45F-10-010

## 不具合連絡書

連絡受理日	2013/10/24 09:51:20		
不具合受付者名	品質保証部品質保証二課品質保証G		藤牧 和義
客先名	モールド部門(SMK株式会社向け製品)	連絡者名	モールド部門 山岸L
客先よりの連絡方法	電話		
受付区分	不良		
仕様番号 / 品名	415CPB-097-52F (PB4H H1.5 PLUG CONTACT) / PB-4H(0.4MMB-B) H=1.5 PLUG CONTACT		
ロットNo.	13.08.02-S1.J.0010-0011AB,13.08.03-S1.J.0013,0017AB		
対象数量	3,336,700

略図(必要な場合のみ)

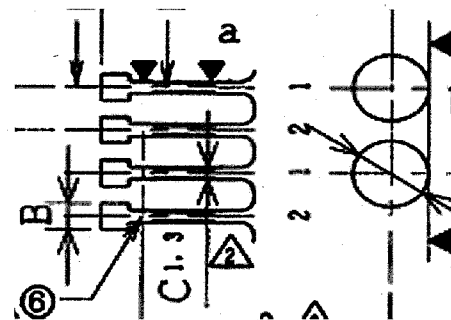
不具合内容
寸法不良
C項 0.12+0.005/-0.01に対し0.128の物有り。

今後どの様に動くか	
品質異常改善通知書発行 必要	協力工場不良品連絡書発行: 不要
回答期限: 2013/11/06 迄	回答期限: - 迄
